RENESAS TECHNICAL UPDATE

製品分類	パッケージ	発行番号	TN-WRP-A019A/J	Rev.	第1版
題名	包装仕様統一化に伴う出荷用包装材と形態変更		情報分類	包装仕様変更	
適用製品	2項記載の対象製品	対象ロット等	関連資料

図1:JEDECトレイ5枚重ねと8枚重ね外観

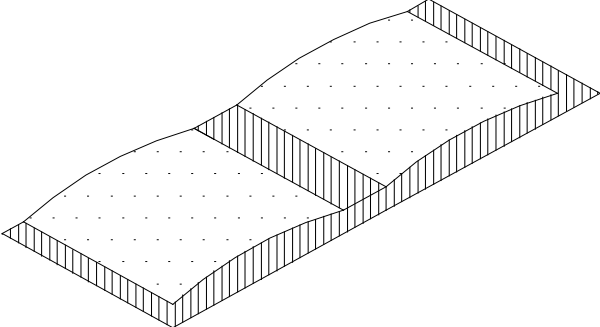
JEDECトレイは、5枚重ねから、8枚重ねへ変更となります。
 尚、規定数量で受注している製品については変更致しません。

項目	変更前	変更後
外観		
仕様	製品入りトレイ5枚重ね+ 蓋トレイ1枚	製品入りトレイ8枚重ね+ 蓋トレイ1枚

図2:JEDECトレイ出荷用内装箱外観

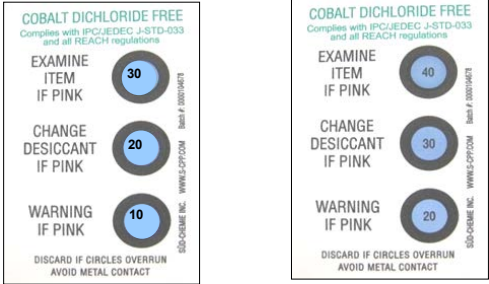
5-2. JEDECトレイ出荷用内装箱の仕様変更
 内装箱の外形、保護シート、スペーサーの有無等の変更を致します。

項目		変更前	変更後				
外観	閉梱時						
	開梱時						
内装箱外寸		寸法(mm)					
		a	b	c	A	b	c
		75	175	375	75	152	330
保護シート		紙シート		バブルシート			
スペーサー		有り		無し

図4: インジケータ外観

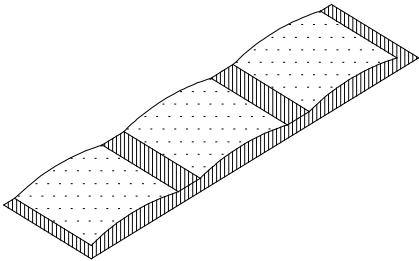
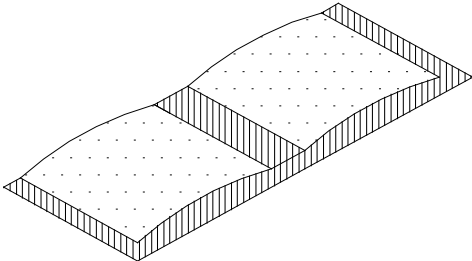
5-4. インジケータ仕様の変更
 感湿部の3点式について4点式へ変更致します。
 尚、インジケータ外観も以下の通りに変更致します。

項目	変更前	変更後
外観		
感湿部	3点式	4点式
